INFORME DE VISTAS DE OBRA CONJUNTO RESIDENCIAL OASIS REVISION ZONA PISCINA

CONSULTORES DE INGENIERIA & ASOCIADOS S.A.S.

Abril de 2016

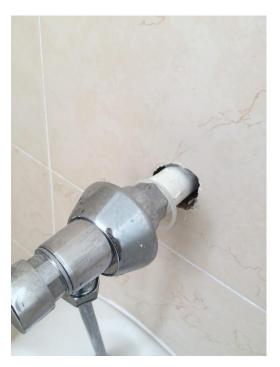
Los filos de la fachada de la piscina se encuentran deficientemente construidos, los mismos deben ser mejorados para mejorar el aspecto que actualmente presentan.

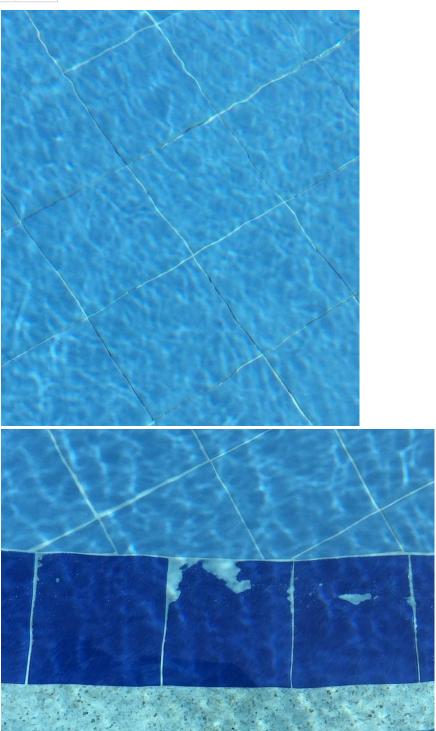
Los accesorios en el orinal del baño de hombres de la zona de piscina no se encuentran debidamente instalados, el mismo tiene fugas en el sifón provisto. Se requiere atención en este tema.

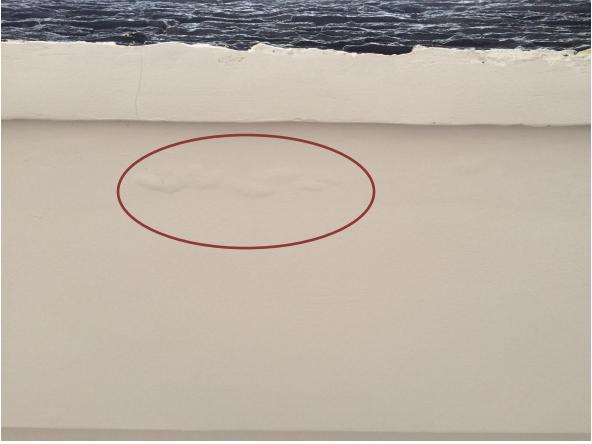
Se evidencia la presencia de suciedad en los acabados del fondo de la piscina, tanto en el enchape como en el sello de junta que deben ser removidas y limpiadas.
